# TECHNISCHE INFORMATION

TI0820

SiGusto NX / SiVend HG 20 Trend / CVS 500

## Pulverrutsche mit Abdeckung

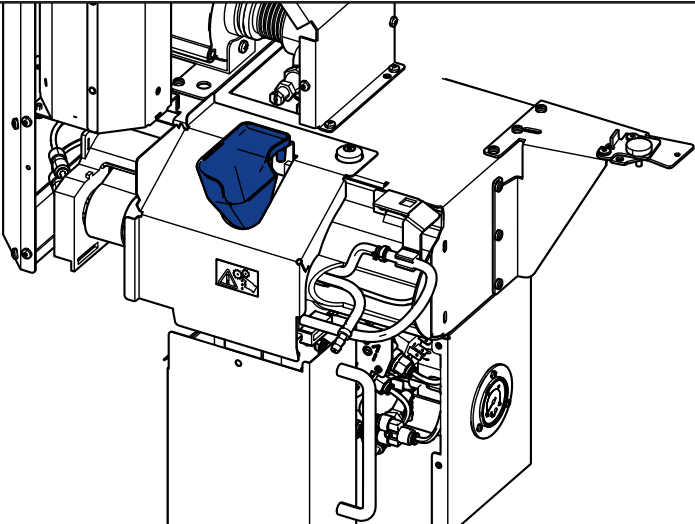
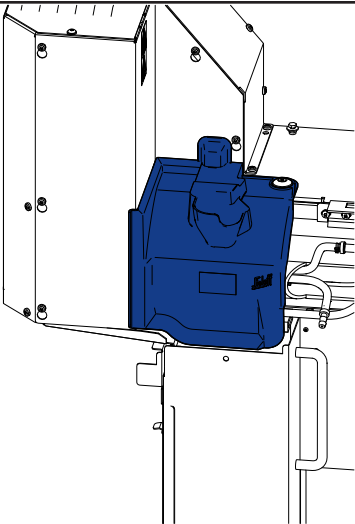
Um das Handling der Pulverrutsche bei den Typen der Heißgetränke Standautomaten zu vereinfachen, wurde die Funktion der Pulverrutsche und der Brüherabdeckung miteinander verbunden.

Mit der neuen Abdeckung ist der Brüher vollflächig abgedeckt und die Funktionalität der Pulverrutsche ist integriert.

Ab der Seriennummer S/N: 90498555 mit dem Produktionsdatum KW11/2020 ist die Pulverrutsche an die Brüherabdeckung integriert.

Im Ersatzteilfall kann weiterhin die Artikel-Nr: 412 00 340 00 PULVERRUTSCHE bestellt werden.

Des Weiteren besteht auch die Möglichkeit die Pulverrutsche mit Abdeckung nachzurüsten. Hierzu ist die Artikel-Nr: 412 01 353 00 PULVERRUTSCHE M. ABDECK. VORM. zu bestellen.
